**Modulo per la presentazione delle osservazioni per i piani/programmi/progetti sottoposti a procedimenti di valutazione ambientale di competenza statale****Presentazione di osservazioni relative alla procedura di:**

**(Progetto di un impianto eolico denominato "LUCE" costituito da n. 12 aerogeneratori di potenza unitaria pari a 7,2 MW, per una potenza complessiva pari a 86,4 MW e relative opere di connessione alla RTN, da realizzarsi in Località Loie nel Comune di Riccia (CB) – proponente Luce Eolica S.r.l.**

## TESTO DELL' OSSERVAZIONE

### Osservazioni specifiche per aerogeneratore denominato LU 01

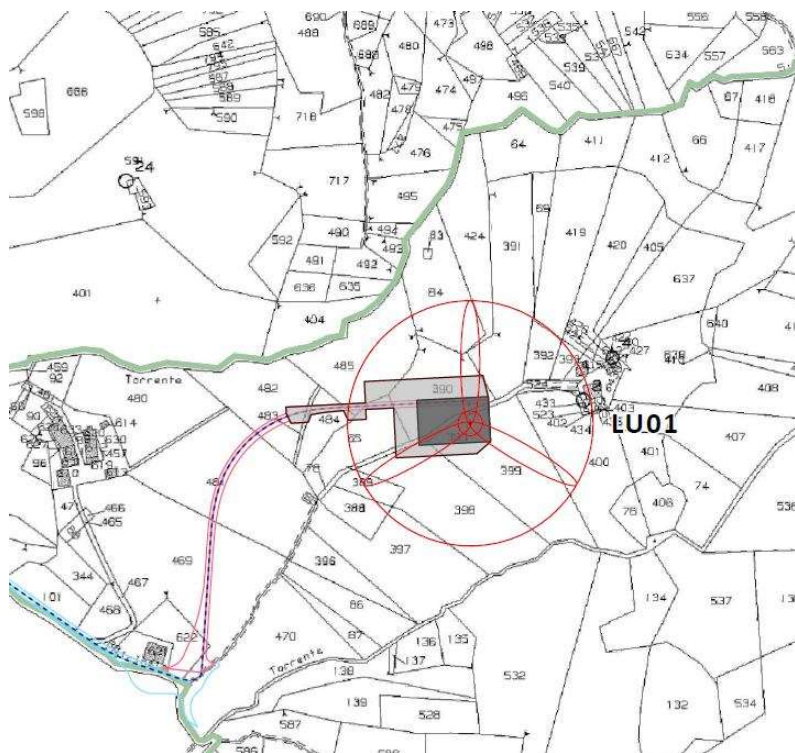
Il progetto prevede l'installazione di un aerogeneratore denominato LU01 sulle particelle 399 e 390 de foglio 36, l'ubicazione ricade su una strada di accesso agli adiacenti fabbricati rurali utilizzati quali rimesse fienili e anche abitazioni. Dagli elaborati progettuali non si evincono opere provvisionali o definitive che garantiscano la continuità del tratto di strada interpodereale. Tale strada di proprietà comune tra i proprietari della particelle 469/470/86/87/396/397/388/389/398/390/523/65/78/484 garantisce l'accesso a numerose aziende agricole.

Va inoltre evidenziato l'esigua distanza degli aerogeneratori da immobili ad uso abitativo presenti nella zona min 87 max 260 ml che determinerà un impatto visivo determinate e un fastidio acustico continuo non indifferente. Tali distanze sono in totale difformità delle precedenti linee guida di installazione degli aerogeneratori maggiori di 100 Kw che prevedevano una distanza minima di 500. Va considerato che le distanze sopra indicate sono riferite all'asse dell'aerogeneratore per cui, di-fatto, l'area spazzata della pala LU01 invade, di fatto, gli immobili di proprietà degli scriventi ( in pratica ci gira sopra)

### **Osservazioni specifiche per aerogeneratore denominato LU 02**

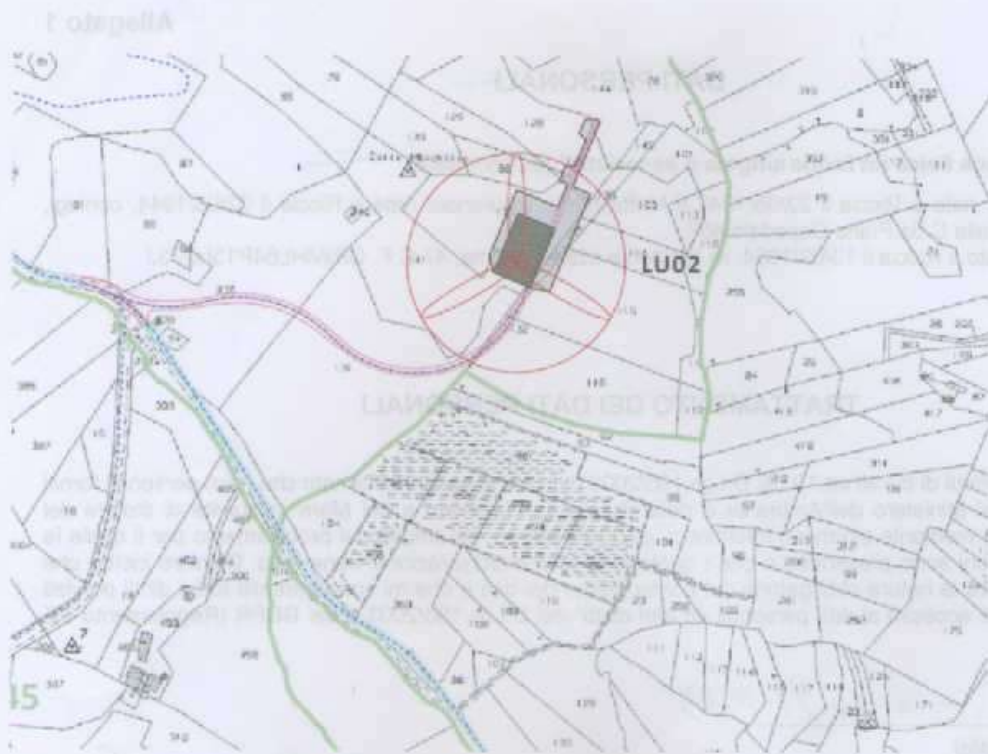
Il progetto prevede l'installazione di un aerogeneratore denominato LU02 sulle particelle 131 e 141 de foglio 35, ad una distanza esigua da immobili ad uso abitativo presenti nella zona 430 ml dall'asse dell'aerogeneratore e ml 364 dal limite dell'area spazzata L'installazione determinerà un impatto visivo determinate e un fastidio acustico continuo non indifferente. Tali distanze sono in totale difformità delle precedenti linee guida di installazione degli aerogeneratori maggiori di 100 Kw che prevedevano una distanza minima di 500.
